REPÚBLICA DE COLOMBIA
SUPERINTENDENCIA DE INDUSTRIA Y COMERCIO

Oficio N° 12784

Ref. Expediente N° NC2017/0005864

Título de la solicitud: “PROCESO PARA ELABORAR UNA LÁMINA DE FIBROCEMENTO” (Rad. N° NC2017/0005864 del 14 de junio de 2017).

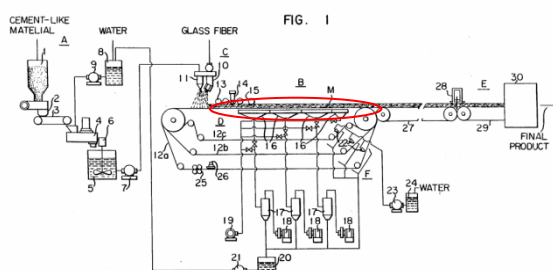
(b) descargar en forma continua dicha suspensión de cemento con fibras en una cinta transportadora sin fin hidropereable.	La suspensión espesa de cemento se extiende por flujo (4A) sobre la tela de filtro en el transportador formado conectando las cajas de succión y luego los filamentos cortados de mecha de fibra de vidrio cortada se extienden sobre la suspensión depositada en (5A). Esto es seguido por la aplicación secuencial de lechada de cemento en (4B) y (4C) y hebras cortadas de fibra en (5B) seguido de lechada de cemento en (4D) (...) (Col. 5, 28 a 68 y Col 6, líneas 1 a 60). Ver fig. 1.	
	FIG. 1

- Reivindicación 7 y 9: El alimentador de lechada de cemento puede ser un alimentador de tipo pulverizador tal como un tipo de pistola, un tipo de rodillo o un alimentador de tipo de dispersión de flujo. Es especialmente preferible

- Reivindicación 2: Las condiciones de succión por la bomba de vacío se pueden ajustar de tal manera que la eficiencia de la deshidratación se puede elevar; la tasa de deshidratación puede cambiar dependiendo de la parte del producto; las presiones reducidas de las respectivas cajas de succión pueden controlarse individualmente para evitar grietas en una estera causadas por una succión rápida; y la deshidratación puede efectuarse intermitentemente, de forma similar a un pulso (Col. 4, líneas 59 a 66) Ver figura 1 cajas de succión (16).

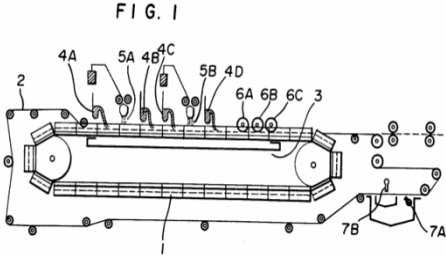
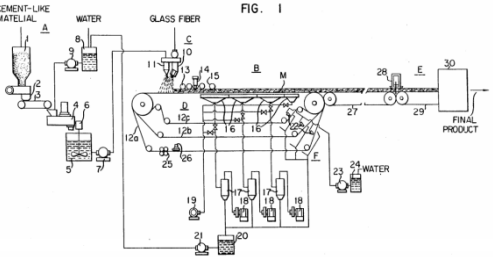
(i) uno o varios sistemas de suministro conectados a una fuente de cemento con fibras para descargar en forma continua una suspensión de cemento con fibras en una cinta transportadora sinfín hidroporoso,	uno o más sistemas dispensadores (4A, 4B, 4C, 4D) conectados a una fuente de fibrocemento para descargar continuamente una suspensión de fibrocemento sobre una correa de transporte permeable al agua sin fin (2). Ver figura 1.	Este aparato mostrado en la FIG. 1 comprende la parte (A) donde se prepara una lechada similar a cemento; transportador de succión (B); la parte (C) pulveriza de forma continua y simultánea la lechada de cemento y la fibra de vidrio sobre el transportador de aspiración (B) de tal manera que la corriente de lechada de cemento y la corriente de fibra de vidrio se cruzan en el transportador de succión (B) para formar una estera (M) de una íntima mezcla de los dos; la parte (D) que deshidrata la estera M de fibra de vidrio con material de cemento rociado por succión; y la parte (E) que transporta, corta y cura la esterilla deshidratada (M) Ver figura 1.

(ii) una cinta transportadora sinfín hidroporoso sobre la cual se descarga la suspensión de cemento con fibras, y	Una correa de transporte permeable al agua sinfín (2) sobre la cual se descarga la suspensión de fibrocemento (Ver figura 1).	
(iii) uno o varios dispositivos instalados adyacentes o cercanos a la cinta hidroporosa.	Uno o más dispositivos un canal de succión (3), rodillos (6A, 6B, 6C) instalados adyacentes o cerca de la banda permeable al agua (2) (columna 2, línea 28 a columna 7, línea 48, figura 1).

De acuerdo con la tabla anterior, las características esenciales del aparato de la reivindicación 13 habían sido divulgadas previamente en los documentos D1 y D2, por lo tanto, la materia reivindicada no es nueva.

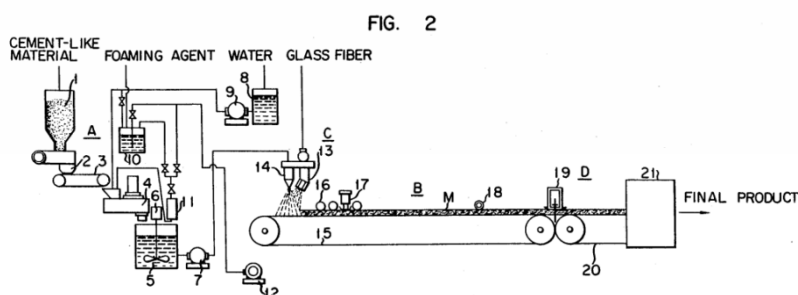
- Reivindicaciones 14 y 15: Además, de acuerdo con la presente invención, la succión puede alcanzarse solo en una zona deseada porque la succión se realiza a través de un canal de succión. Es posible obtener deshidratación intermitente y no es necesaria una manguera que conecte directamente las cajas de succión a una bomba de vacío. En consecuencia, el aparato puede ser de gran tamaño y el mantenimiento del aparato es fácil desde el punto de vista de la estructura (Col. 3, líneas 26 a 36). El alimentador de lechada de cemento puede ser un alimentador de tipo pulverizador tal como un tipo de pistola, un tipo de rodillo o un alimentador de tipo de dispersión de flujo. Es especialmente preferible utilizar el alimentador de pulverización de tipo rodillo o el alimentador de tipo expandible de ancho (Col. 6, líneas 8 a 12) Ver figura 1.

- Reivindicaciones 14 y 15: En la parte (A), donde se prepara una suspensión espesa de material similar a cemento, el material en forma de cemento en polvo en el tanque 1 se envía a través de un proveedor de polvo (2) en una cantidad fija, y se transporta por un transportador (3) a un mezclador (4). Al mismo tiempo, el agua o una solución acuosa en el tanque (8) es enviada por la bomba (9) al mezclador (4) donde el material similar al cemento en polvo y el agua se mezclan en una proporción fija, y la mezcla de lodo resultante se almacena en el tanque (5). La mezcla de lodo en el tanque (5) se agita mediante el agitador 6, y se envía a la pistola pulverizadora (11) del medio de pulverización C por la bomba (7). La suspensión pastosa y longitudes cortas de fibra de vidrio se pulverizan simultáneamente sobre el transportador de aspiración (B) respectivamente a través del instrumento de pulverización (10) equipado con una cortadora móvil de tal manera que la corriente de lechada y la corriente de fibra de vidrio se cruzan en el transportador de succión (B) (...) (Col. 5, líneas 36 a 68 y Col. 6, líneas 1 a 23) Ver figura 2.

Por su parte, las reivindicaciones 14 y 15 no son concisas ya que divulgan la misma materia contenida en la reivindicación 13, igualmente son afectadas por novedad.
